国立研究開発法人日本原子力研究開発機構原子力科学研究所の原子炉施設 [STACY(定常臨界実験装置)施設]に係る使用前確認申請書 記載事項の変更届

[STACYの更新]

添付書類1「工事の工程に関する説明書」の 変更について 添付書類1「工事の工程に関する説明書」のうち、STACYの更新(第3回申請)(令和2年11月18日 原規規発第2011187 号で設計及び工事の計画の認可)、STACYの更新(第4回申請)(令和3年7月29日 原規規発第2107291 号で設計及び工事の計画の認可)、TRACY施設との系統隔離措置(令和2年7月31日 原規規発第20073112 号で設計及び工事の方法の認可)に係る工事の工程について、次のとおり変更する。

別添1-9

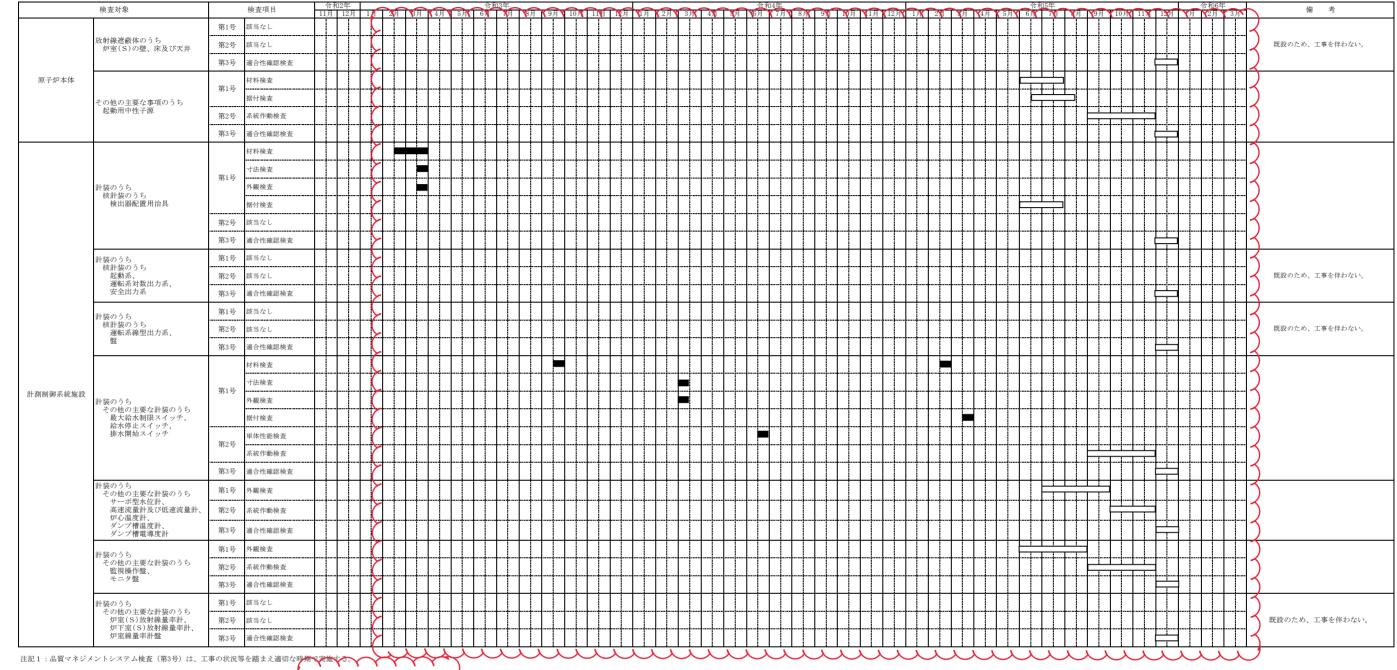
(3) 申請書添付書類1「工事の工程に関する説明書」について、別添-1に示すとおり記載の一部を変更する。変更箇所を波線枠で示す。

- (1) 使用前確認を受けようとする使用前事業者検査に係る工事の期日について、使用前事業者検査の実績を踏まえて、開始日の明確化を図るため。
- (2) 核燃料物質貯蔵設備の一部使用について、使用の開始日を一部使用承認(令和4年2月25日付け原規規発第22021612号)を受けた期日に適正化するため。
- (3) 申請書添付書類1「工事の工程に関する説明書」について、使用前事業者検査に係る 工事の進捗に伴い、工事の工程を見直したため。また、使用前事業者検査の実施状況を 実績として示すこととしたため。
